**S.A.S PARC EOLIEN DES HAUTS POIRIERS**

## Projet éolien des Hauts Poiriers

### Dossier de Demande d'Autorisation Environnementale (DDAE)

Réponse écrite à l'avis de l'Autorité Environnementale

Figure 1 : Localisation des parcs voisins dont les suivis environnementaux seront intégrés dans l’analyse des effets cumulés du projet des Hauts Poiriers

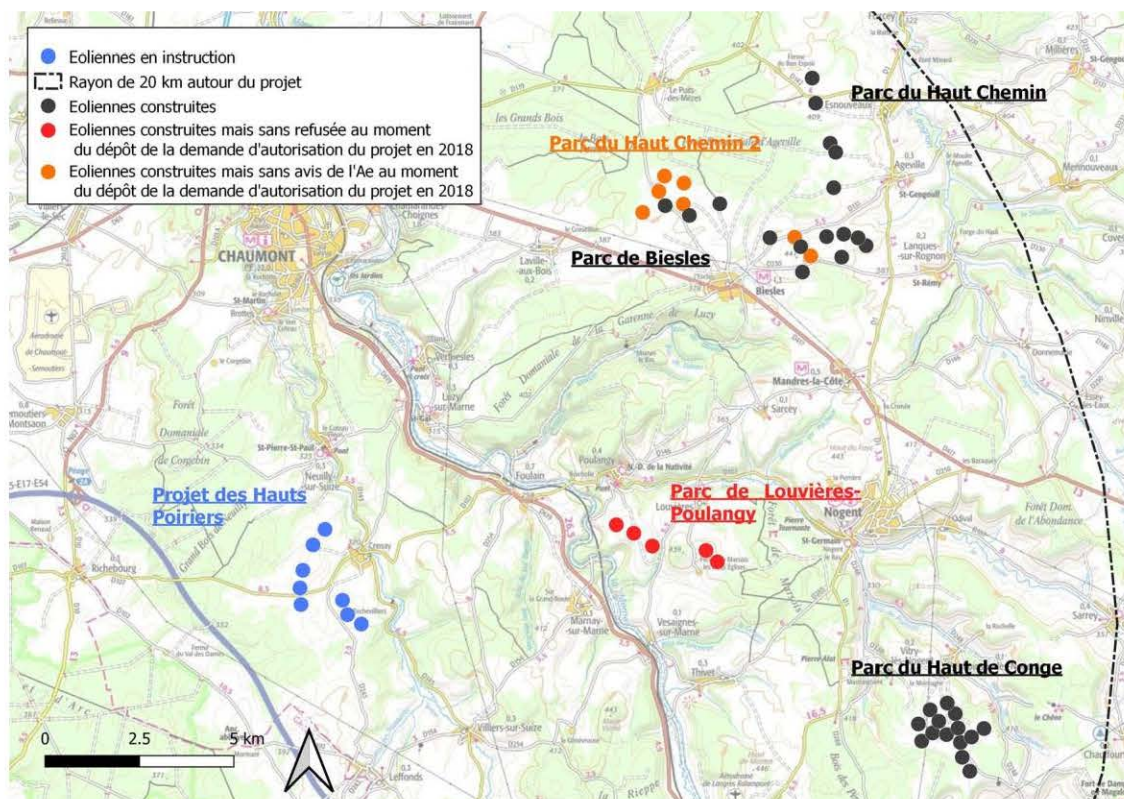
« L’Autorité environnementale recommande principalement à l’exploitant de mettre en place un suivi collectif des impacts de l’ensemble des parcs éoliens à proximité et étudier les moyens de gérer de façon cohérente les mesures de prévention. » (page 3)

Cette carte montre que les parcs éoliens à proximité sont relativement éloignés du projet des Hauts Poiriers, le plus proche étant à plus de 7 km (parc de Louvières).

De plus, un suivi collectif pourrait s’avérer compliqué à mettre en œuvre puisque cela sous-entend de mutualiser, au moins en partie, les suivis post-implantation des parcs voisins avec ceux du projet des Hauts Poiriers. Or, nous ne connaissons pas, à ce stade, le choix du prestataire qui sera chargé de ces suivis, et si les calendriers des suivis des parcs voisins et du projet correspondront. De plus, les suivis en cours sur les parcs voisins ne peuvent être directement transposables à la ZIP du projet des Hauts Poiriers puisque l’étude d’impact environnemental est propre à chaque site.

Ainsi, nous proposons de consulter les prestataires en charge des suivis post-implantations sur les parcs voisins dans le cadre de la réalisation des suivis du parc éolien des Hauts Poiriers.

Figure 3 : Vue aérienne et modélisation du projet. Rotation autour de l'implantation. Source : Volet paysager de l'étude d'impact environnementale du projet des Hauts Poiriers

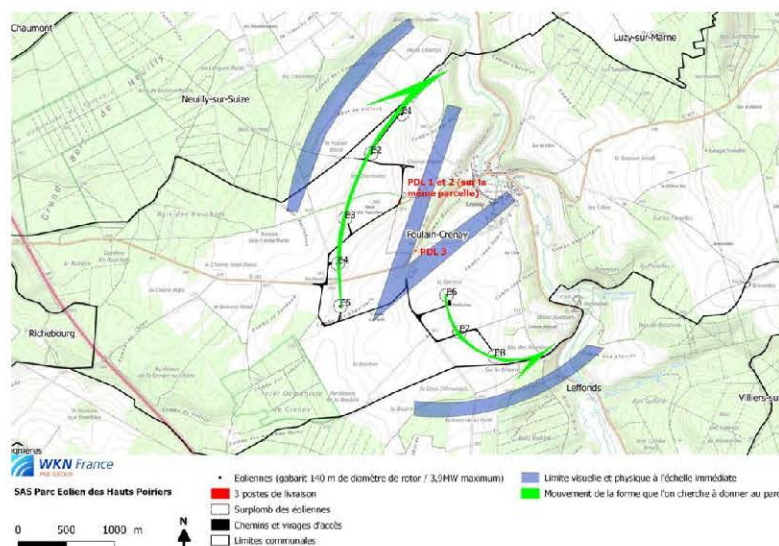
L'Ae précise que le projet amplifie le phénomène de surplomb sur la vallée en contrebas, le tracé en 2 lignes est de géométrie peu lisible et rend délicate l'intégration dans le paysage et l'implantation n'est appuyée sur aucun axe fort du paysage » (pages 17 et 20)

La géométrie du projet s'appuie sur la courbe insufflée au plateau par la Combe dont la topographie particulière scinde le plateau en une partie sud d'altitude inférieure s'inclinant sur une partie nord dominante. Ainsi, l'implantation s'appuie sur 2 courbes, se déployant depuis la Combe sur le plateau.

Du fait du recul observé par rapport à la vallée et du caractère compartimenté du paysage, le projet n'interagit qu'avec quelques séquences localisées de la Vallée de la Suize. Ainsi, un observateur en déplacement pourra, sur un secteur donné, échanger de façon ponctuelle et partielle avec le projet depuis la vallée ou ses abords immédiats.

**Ainsi le projet éolien des Hauts Poiriers ne remet pas en cause la lecture du paysage.**

Photomontage n°21 depuis les hauteurs du site inscrit de Rolampont « Cascade de la Truffière » (pages 72 et 73 du Cahier 5a-5 Etude paysagère – Carnet de photomontages)

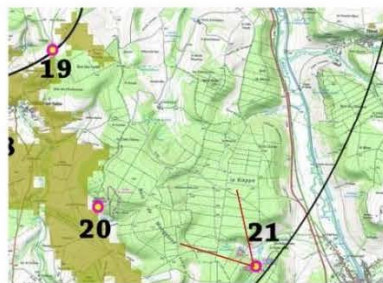
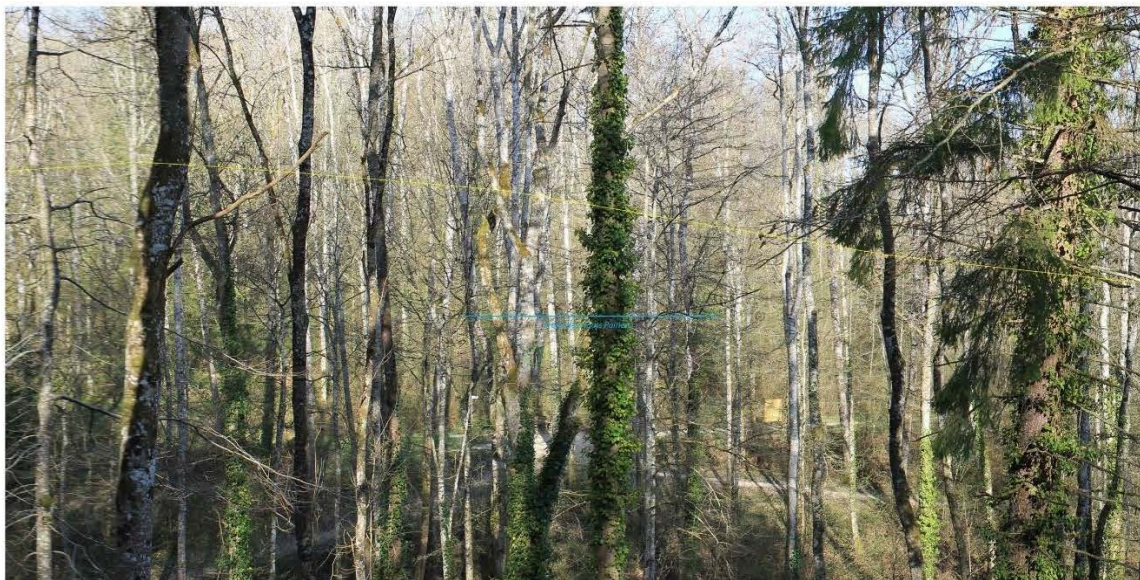
« L'Ae relève [...] que le parc éolien projeté serait implanté à proximité d'un site naturel classé et dans le voisinage de deux autres sites protégés : ROLAMPONT [...] ; VERBIESLES [...] ; LANGRES [...] et considère qu'il y a un fort risque d'écrasement visuel de ces lieux » (pages 19 et 20)

Ces lieux sensibles sont traités par le biais de photomontages (Cahier 5a-5 Etude paysagère – Carnet de photomontages, Janvier 2020), présentés pages suivantes. L'atteinte du projet est qualifiée de nulle. Nous pouvons donc considérer qu'il n'y aura aucun risque d'écrasement sur ces lieux.

Coordonnées (X,Y - en Lambert 93)	868417	6764108	Distance de l'éolienne la plus proche	E8	10.34	Altitude	341,5
			Distance de l'éolienne la plus éloignée	E1	12.67		
Direction de la prise de vue	310.48		Angle couvert par le PM	60°		Date et heures de prise de vue	17/11/2017 16:18:53
Objectif	Présenter une vue intermédiaire au niveau de la cascade de la Truffière, site inscrit.						
Analyse	Depuis les hauteurs du site inscrit de Rolampont / Cascade de la Truffière, un dense rideau arboré masque les éoliennes. <b>L'atteinte du projet est donc qualifier de nulle.</b>

Figure 4 : Carte de visibilité théorique du projet des Hauts Poiriers dans un rayon de 30 km

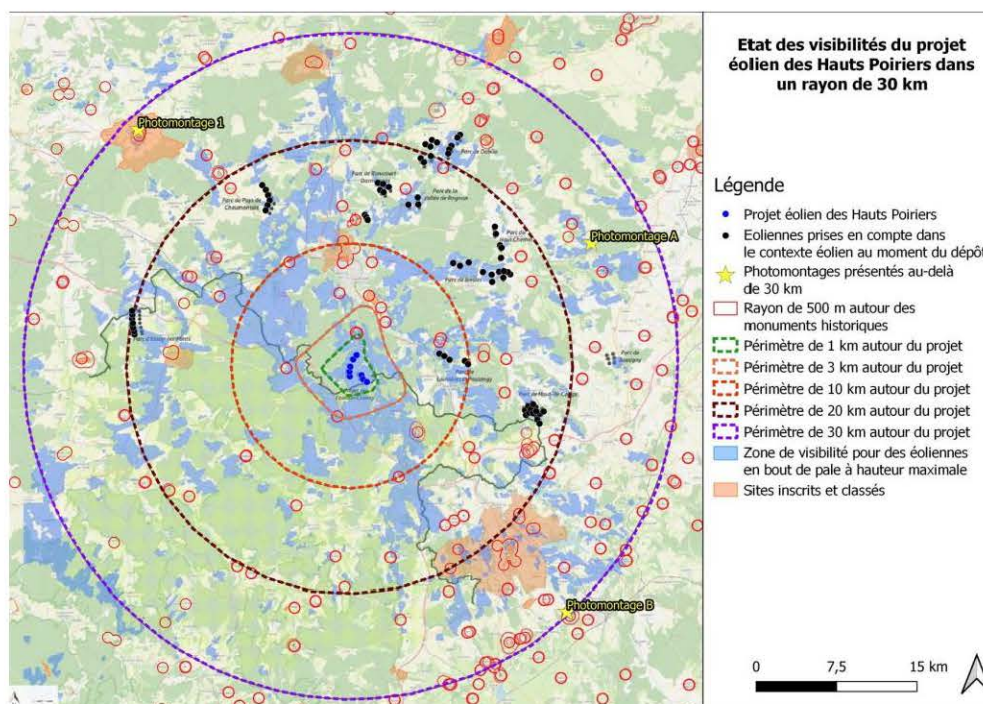
« L'Ae recommande au porteur de projet de porter le rayon de l'aire d'étude éloignée à 30 km.»  
(page 20)

Sur cette base, l'expertise paysagère du projet a pris en compte un rayon d'étude  $R = (100 + 8) \times 170 = 18\,360\text{ m}$  autour du point central de la zone de projet. Ainsi, l'aire éloignée du projet des Hauts Poiriers, qui s'étend à 20 km autour du point central de la zone de projet est pertinente.

La carte ci-dessus montre que la majorité des monuments classés ou inscrits et des sites remarquables ne sont plus dans la zone d'influence visuelle du projet (couleur bleue) dans le rayon de 20 à 30 km. Rappelons que cette carte ne prend pas en compte la végétation afin d'avoir l'étendu maximale des perceptions possibles. Les zones de visibilité théorique doivent être croisées avec des photomontages pour déterminer la visibilité ou non du parc.

**Les photomontages montrent qu'au-delà de 20 km, l'atteinte du projet éolien des Haut Poiriers sur le paysage peut être considérée comme nulle.**

Figure 5 : Objectifs de la région Grand Est pour devenir une région à énergie positive et bas carbone en 2050 (source : SRADET Grand Est)

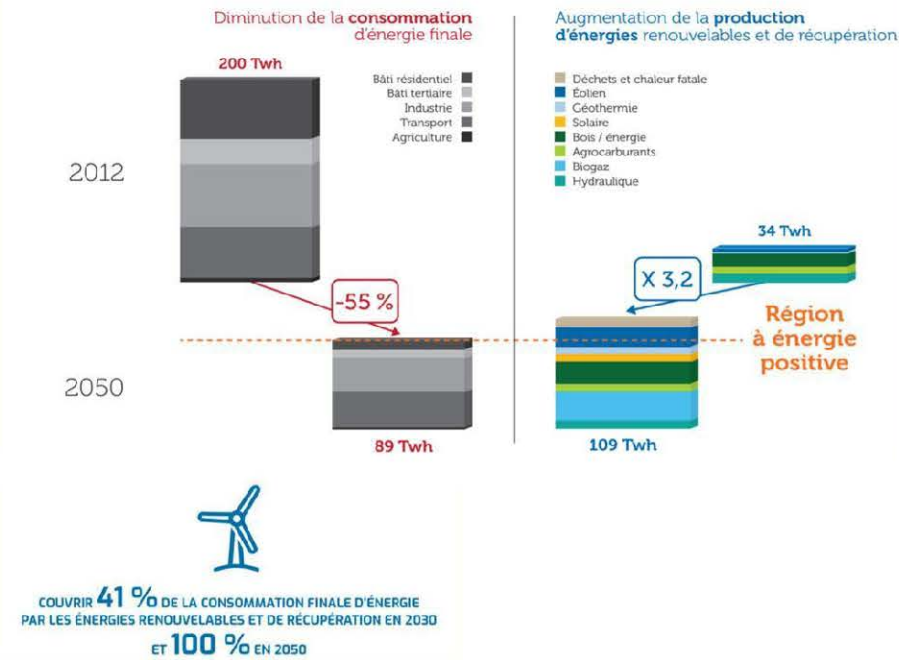
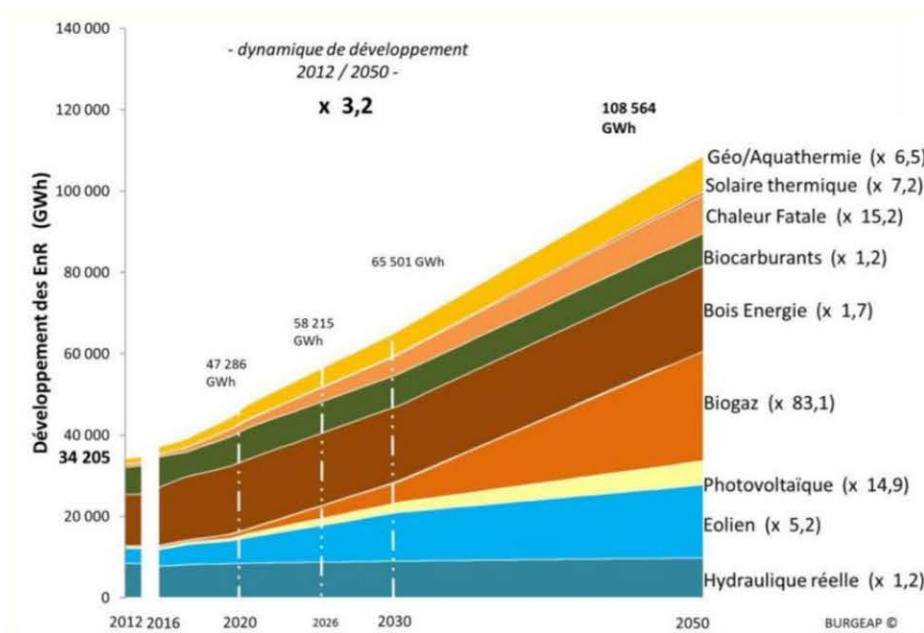
« L'Ae recommande à l'exploitant de compléter son dossier par une mise en regard de son projet avec les objectifs et orientations du SRADDET, notamment avec sa règle n°5 ». (page 6)

Le développement de l'énergie éolienne s'insère dans ce schéma sur ces points :

- Objectif 1 : Devenir une région à énergie positive et bas carbone à l'horizon 2050,
- Objectif 4 : Développer les énergies renouvelables et diversifier le mix énergétique,
- Règle n°5 : favoriser le développement des énergies renouvelables et de récupération en tenant compte du potentiel local des filières existantes, émergentes et d'avenir, dans le respect des usages et des fonctionnalités des milieux forestiers, naturels et agricoles ainsi que des patrimoines et de la qualité paysagère.

Pour l'éolien, cela se traduit par une multiplication d'un facteur 5,2 de la puissance produite (référence 2012). Le SRADDET remplace, depuis son approbation, les anciens schémas qu'il intègre, notamment les Schémas régionaux de cohérence écologique (SRCE) et les Schémas régionaux climat-air-énergie (SRCAE).

Figure 7 : Contribution de chaque étape du cycle de vie d'un parc éolien terrestre sur l'indicateur de réchauffement climatique (Source : ADEME, Analyse du Cycle de Vie de la production d'électricité, d'origine éolienne en France, 2015)

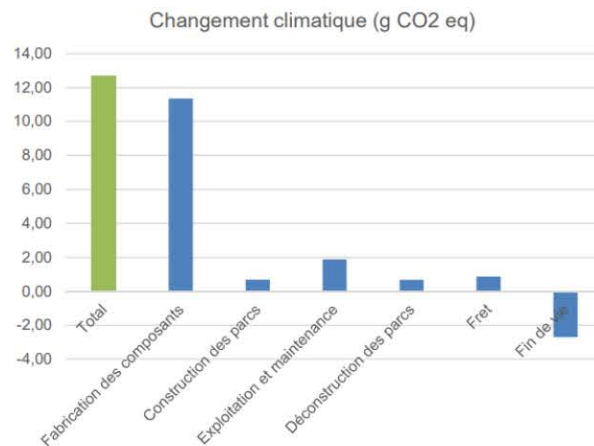
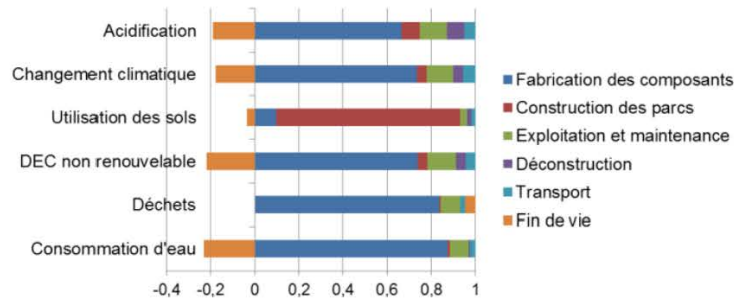
« L'Ae recommande au pétitionnaire de compléter son dossier avec un bilan des émissions de GES qui s'appuie sur des chiffres comparés au mix énergétique français et qui intègrent une analyse du cycle de vie de ses composants » (page 10)

- « L'étape principalement responsable de l'impact sur les émissions de GES est la phase de fabrication avec une contribution de 66% comprenant un impact évité de 23% grâce à la fin de vie » ;

- « L'impact est dominé par la construction des divers composants avec une part plus importante des nacelles avec 20% (-8% de recyclage), suivis de l'impact des rotors avec 20% (+3% de traitement de fin de vie), des fondations avec 16% (+1% de traitement du béton) et des mâts avec 14% (-18% de recyclage) » ;

L'étape de fabrication est ainsi la plus impactante pour l'éolien terrestre sur tous les indicateurs considérés, mis à part sur l'indicateur d'utilisation des sols (voir figure ci-contre). La fabrication des composants (rotor, nacelle, mât, fondation et câblage interne) représente plus de 50% de l'impact sur chaque indicateur dont 6 indicateurs au-dessus de 80%.
